DAYCO AFTERMARKET TECHNISCHE INFORMATION

Fachgebiet Riementriebsystem
Nebenaggregate
Renault 1.5 DCi

Nr.: Renault20071001

Datum: 21.02.2008

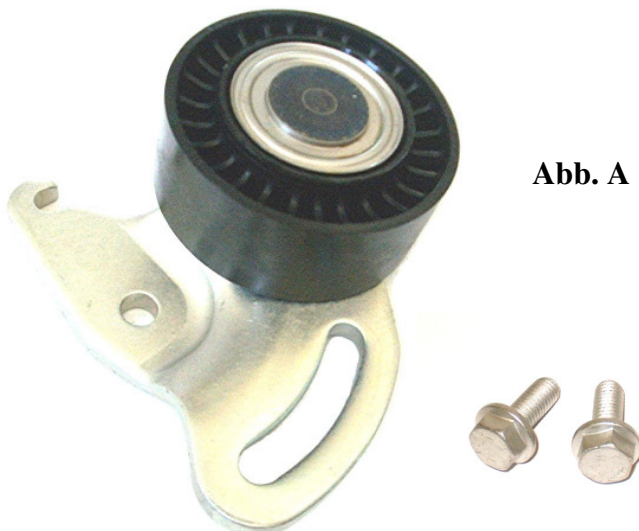
die zwischen Juni 2001 und Juni 2002 hergestellt wurden, treten manchmal Probleme in Verbindung mit dem Nebenaggregatsantrieb auf (übermäßige Lärmentwicklung, frühzeitiger Verschleiß des Riemens, Bruch usw.) Grund dafür ist eine mögliche Verformung des Halterungsbügels des Spanners.

Renault hat zur Vermeidung dieses Defekts in einer technischen Mitteilung den Austausch folgender Teile angeregt:

- der alte Spanner OE Nr.: 8200262773, 8200292784 durch **den neuen Spanner OE Nr. 8200328372, APV2075 (Abb. A)**
- die beiden alten Befestigungsschrauben durch **2 neue Sechskantschrauben OE Nr. 7703002059**
- den neuen **Keilrippenriemen 5PK1137 oder 5PK1133 (OE Nr.: 8200020924)**

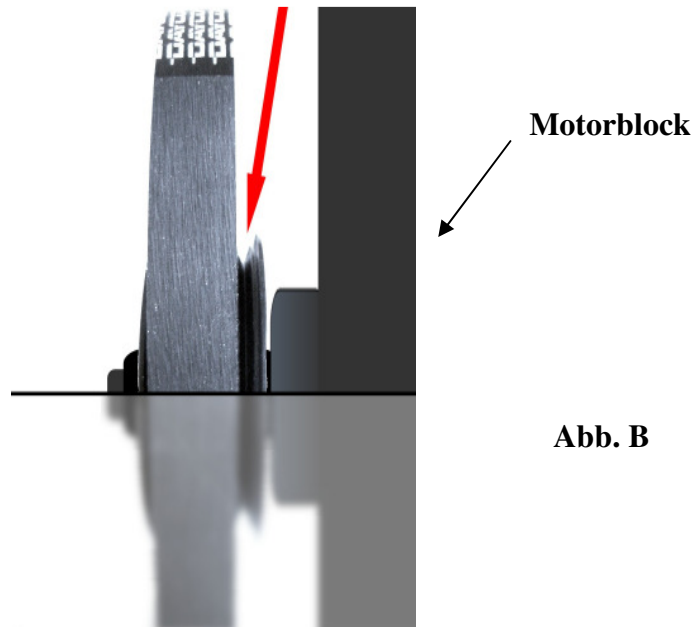
Da der Riemen für 5 Rillen ausgelegt ist und die Riemenscheibe 6 Rillen hat, stellt sich die Frage, wie der Riemen genau eingebaut werden soll. (Bei anderen ähnlichen Fragen ist auch die technische Dokumentation Renault_0807003 zu Rate zu ziehen).

Die Rille der Riemenscheibe, die dem Motorblock am nächsten liegt, muss frei bleiben!! (Abb. B).
